Amt Biesenthal-Barnim

16.09.2022

**Betreff: Öffentliche Bekanntmachung der Gemeinde Sydower Fließ
über die frühzeitige Beteiligung gemäß § 3 Abs. 1 BauGB zum Vorentwurf des
Bebauungsplans „Photovoltaik-Freiflächenanlage Tempelfelde“;
Hier: Einwände gegen den Vorentwurf des Bebauungsplans „Photovoltaik-Freiflächenan-
lage Tempelfelde“**

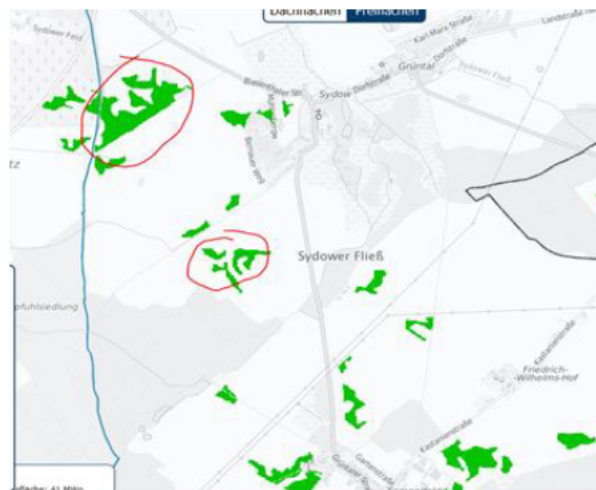
In der Begründung zum Vorentwurf wird behauptet, es gäbe keine Konversionsflächen in der näheren Umgebung, auf denen der Solarpark besser geeignet wäre. Diese Behauptung ist falsch, denn es sind in der Umgebung zumindest zwei stillgelegte Mülldeponien vorzufinden, die für das Projekt quasi prädestiniert sind:

Dass diese Flächen per se nicht in die Erwägung mit einbezogen wurden zeigt, dass die Begründung nur oberflächlich, nicht umschauend ist und daher auch unzutreffend ist und echte Defizite aufweist. Auch ist nicht verständlich, wieso nicht ansatzweise in Erwägung gezogen wurde, dass sich die Flächen der umliegenden Windparks besser für einen Solarpark eignen.

Folgende Gebiete in der näheren Umgebung sind erkennbar und gemeint:
